Krycí list ZBV			
Název Stavby dle SoD: III/6031 Senohraby, průtah – havárie opěrné zdi u č.p.39 - II. Název stavebního objektu/provozního souboru (SO/PS): SO 431 - Přeložka VO		Číslo SO/PS / / pořadí Změny SO/PS: SO 431/001	Číslo ZBV: 5
Objednatel: Krajská správa a údržba silnic Středočeského kraje, příspěvková organizace Zborovská 81/11, 150 00 Praha 5, Smíchov IČ: 00066001			
Zhotovitel: Starmosty s.r.o. Na čihadle 958/57, Dejvice, 160 00 Praha 6 IČ: 07122764			
Rekapitulace ZBV č. 5 dle Skupin 1, 2, 3, 4, 5			
ZBV č./ Skupina	Cena navrhovaných Změn záporných	Cena navrhovaných Změn kladných	Cena navrhovaných Změn záporných a Změn kladných celkem

Název Stavby dle SoD: III/6031 Senohraby, průtah – havárie opěrné zdi u č.p.39 - II. Název stavebního objektu/provozního souboru (SO/PS): SO 431 - Přeložka VO	Číslo SO/PS / / pořadí Změny SO/PS: SO 431/001	Číslo ZBV / Skupina změny: 5 . 3
---	--	---

Předmět Změny: Chodník a komunikace

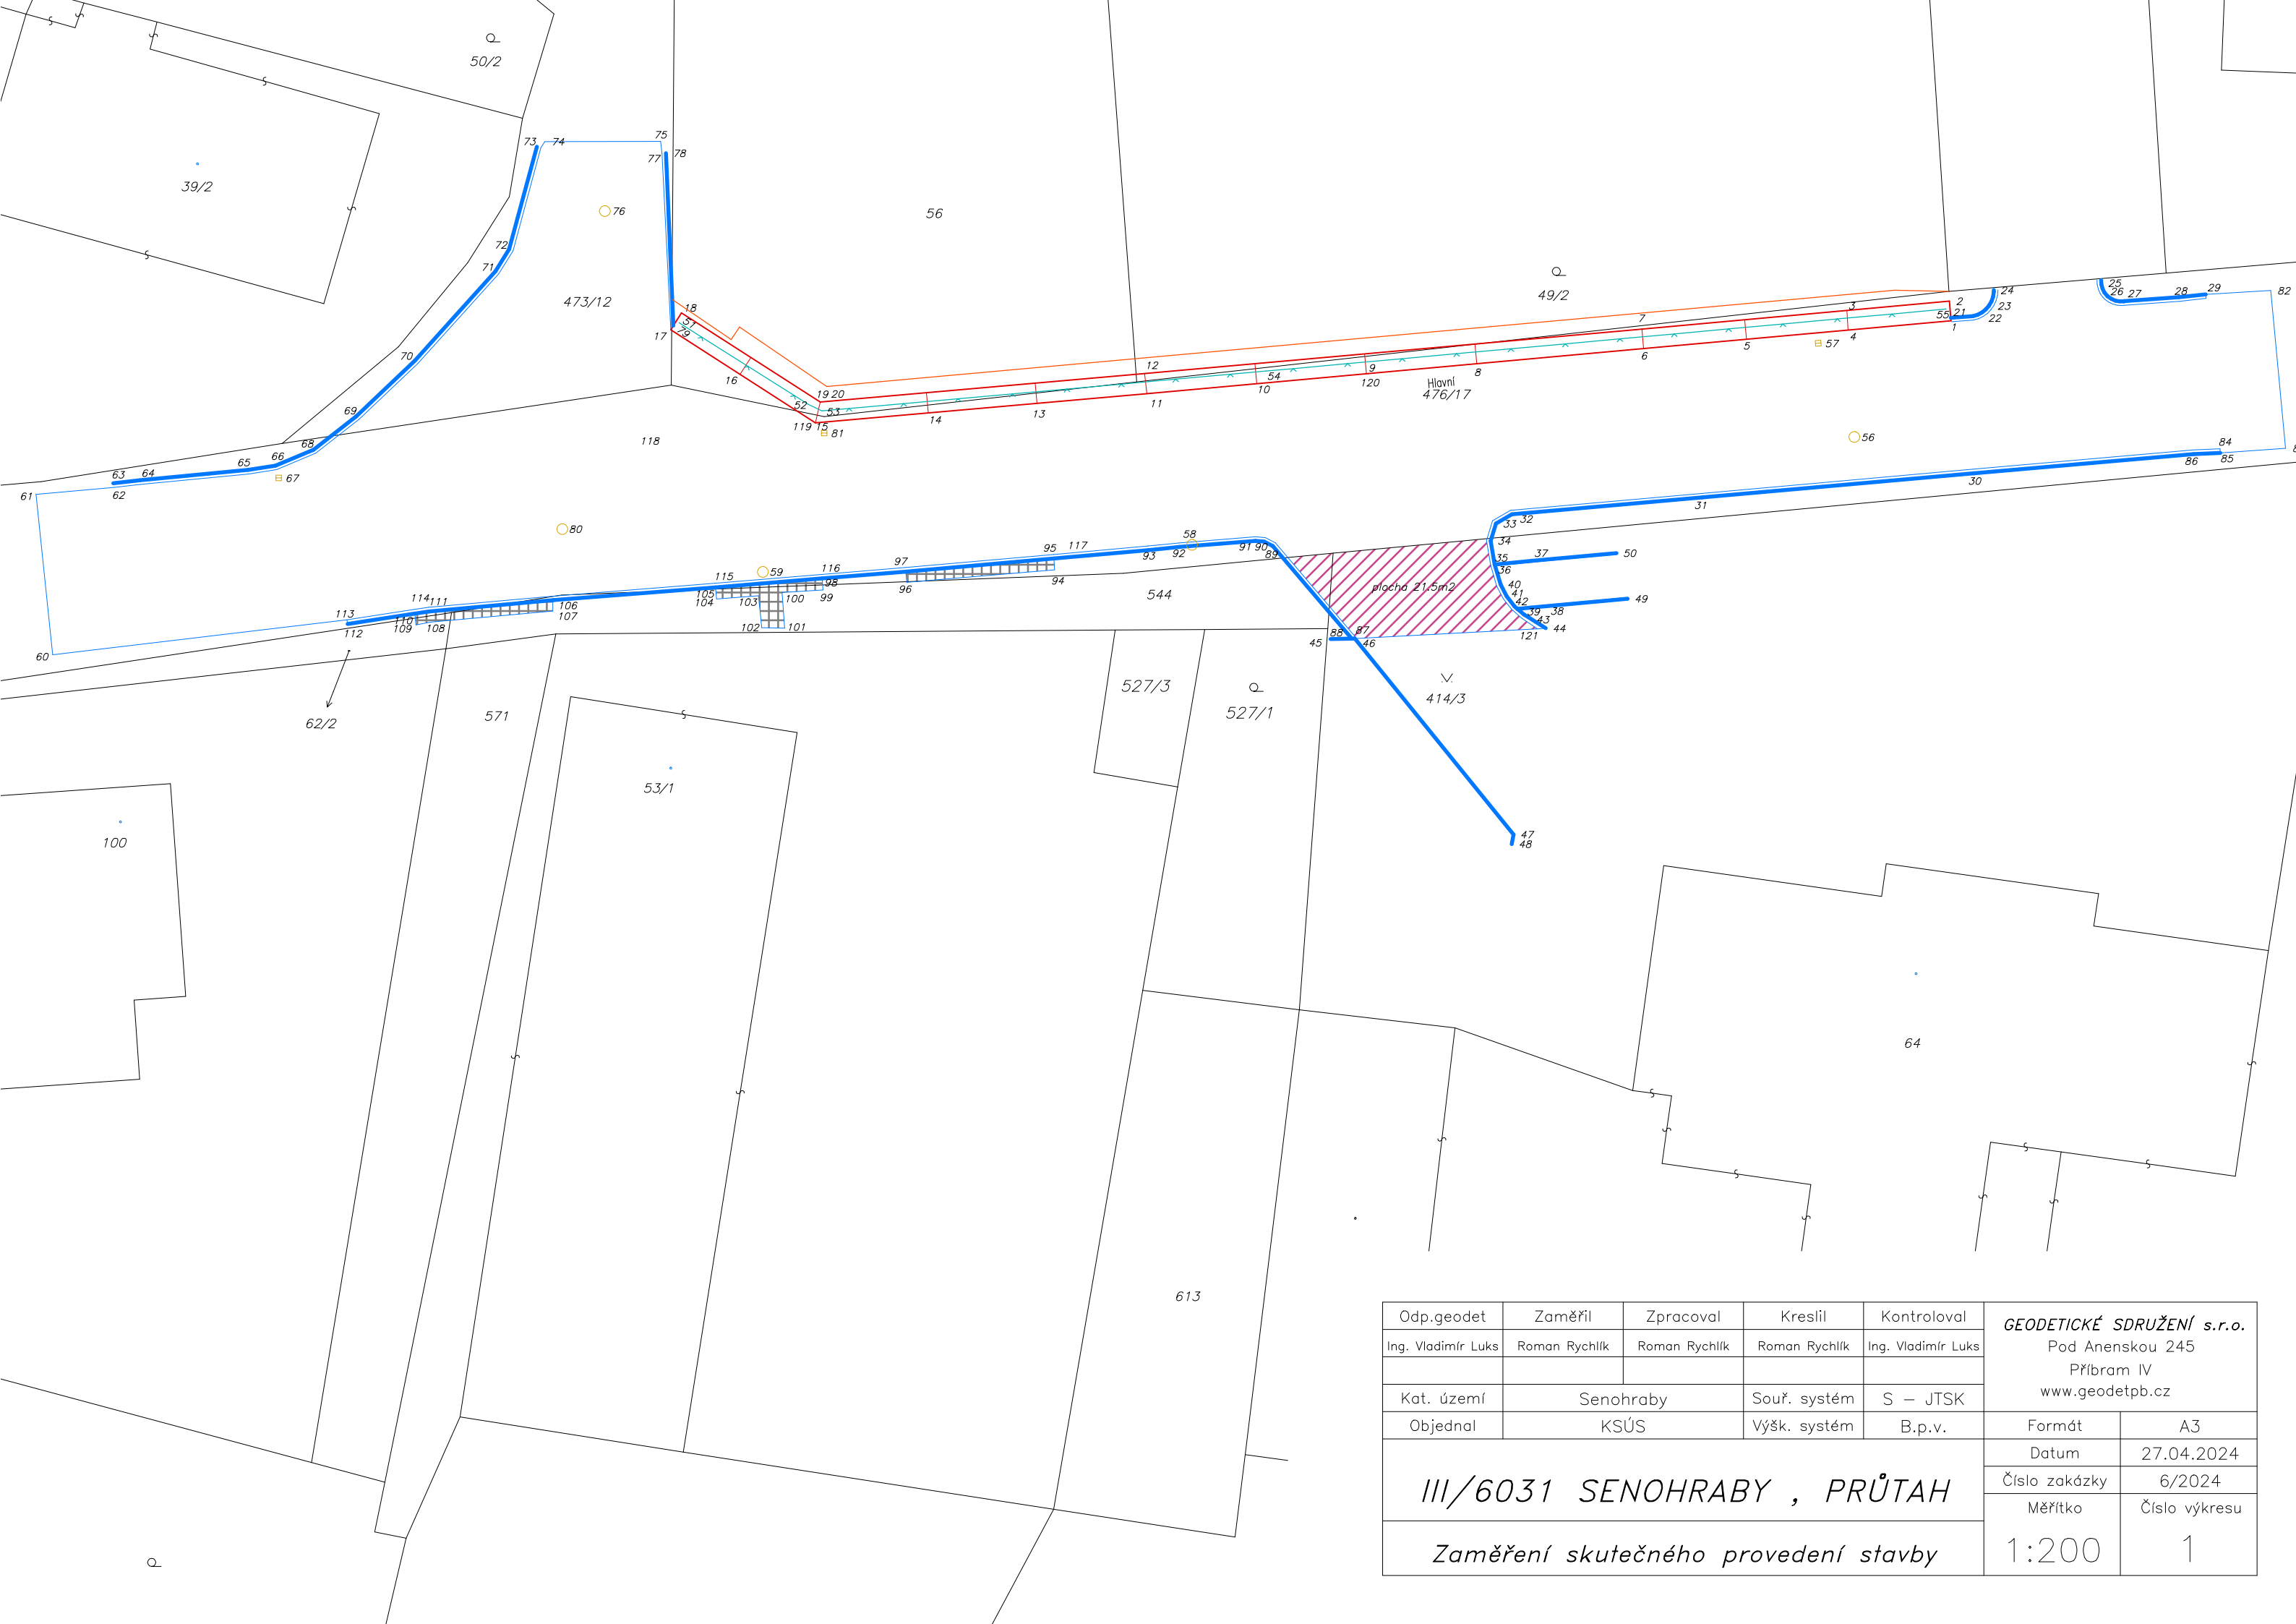
Na základě dopracování PDPS do stupně RDS bylo upřesněno množství a na základě této skutečnosti došlo k navýšení rozsahu na opravě chodníku.

Dokladem je příloha č. 12 Geodetické zaměření opravy chodníku a příloha č. 14 zápis ve SD ze dne 21.4.2024

rekonstrukce chodníku 32m2

rekonstrukce chodníku 56m2
